Betreft Ontwerpbestemmingsplan De Rikker,

We hebben het ontwerpbestemmingsplan de Rikker bekeken. En daarbij hebben we een aantal opmerkingen / zienswijzen.

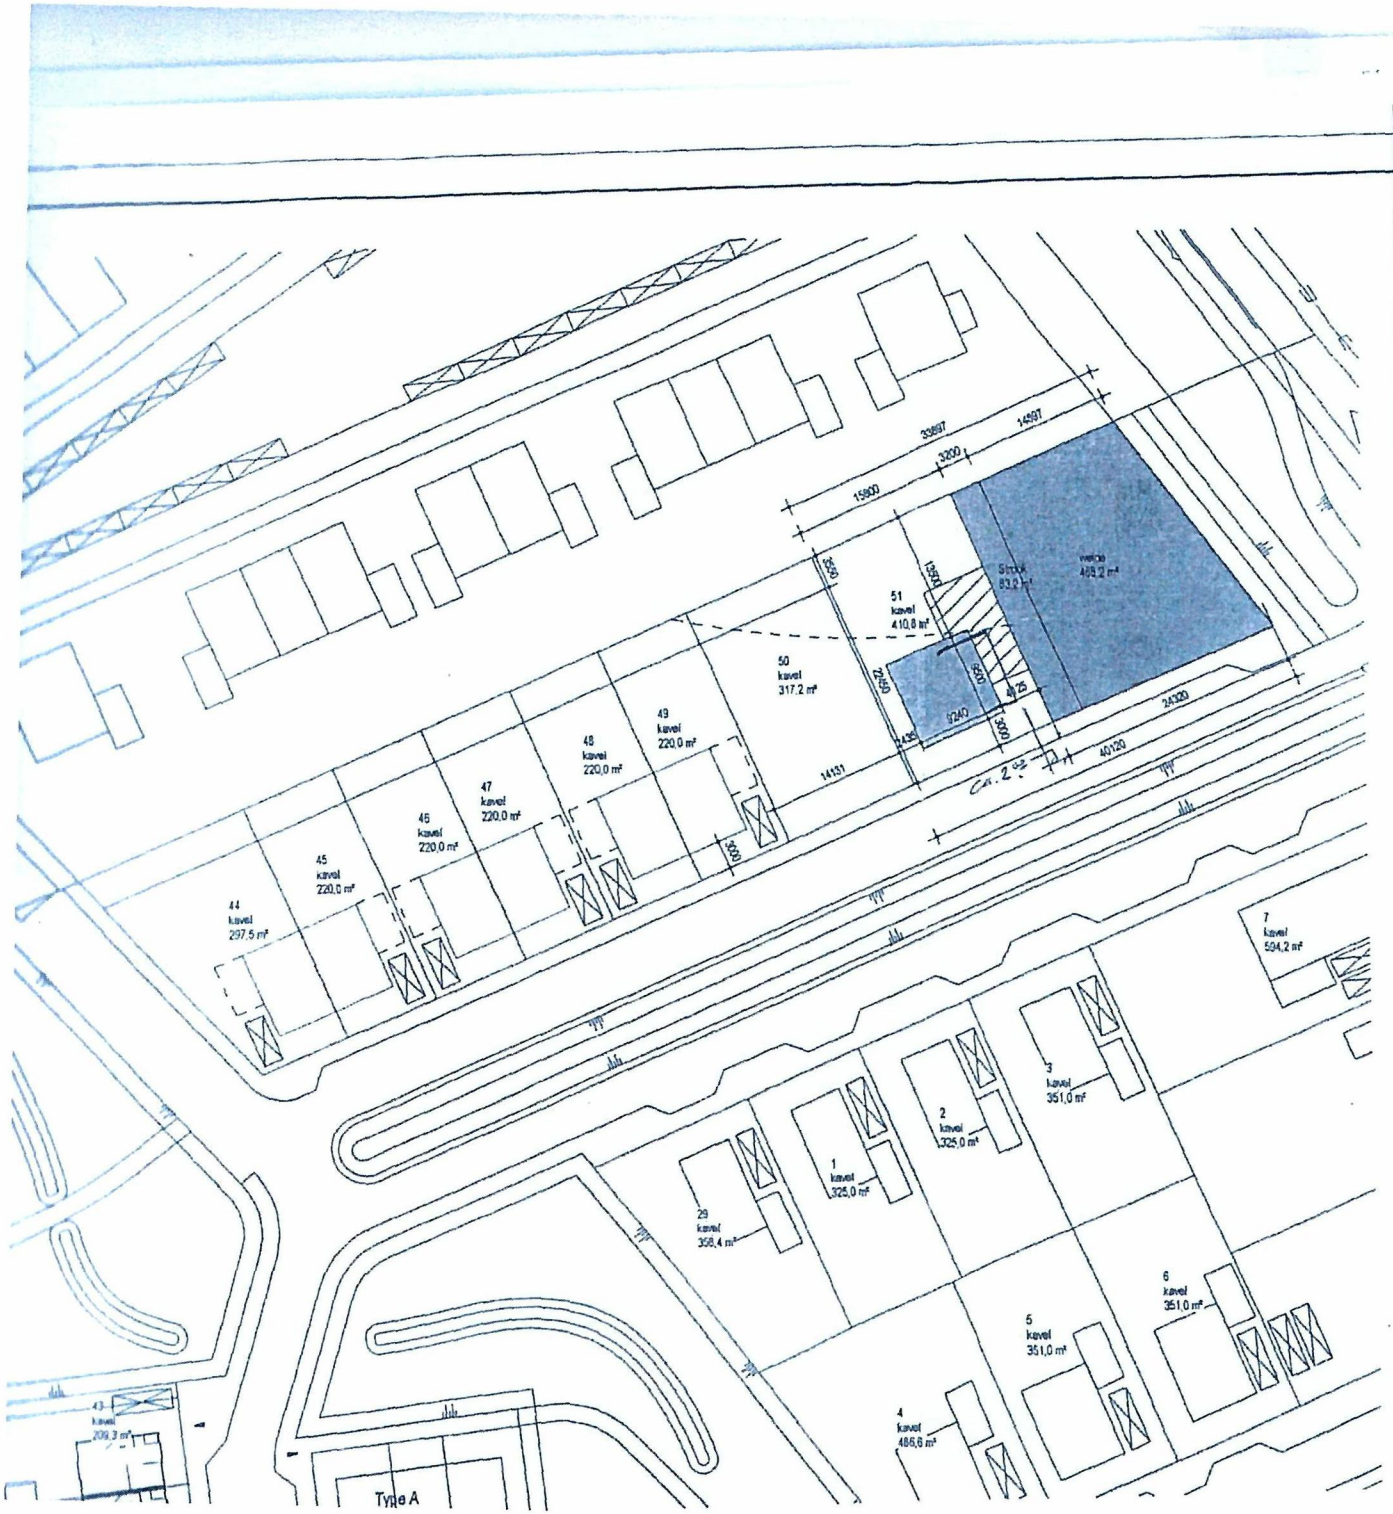
De huidige ontsluiting van het fietspad langs de Jachthuisweg is niet fraai. Er zijn hier meerdere fietser gevallen, die vanaf daar de op wilden (te scherpe bocht). Nu lijkt het erop dat dit is opgelost door het fietspad door te trekken.

Het is niet te zien op de plannen, maar kunnen we ervan uitgaan dat de een nieuwe aansluiting krijgt op het fietspad?

Daarnaast moeten wandelaars die over de stoep lopen (voor over de jachthuisweg om de andere zijde van de te komen. Dat betekent dat de voetgangers op het weggedeelte van auto's op de komen. Ook kleine kinderen met fietsjes oid gebruiken deze route. Met het toenemende verkeerde van de nieuwe woningen is dit niet echt veilig. Daarom denken we(zienswijze) dat het verstandig is een extra overgang voor voetgangers te maken over de huidige sloot in de deze stoep door te trekken tot na de Kobstederweg. Onafhankelijk van de Jachthuisweg.
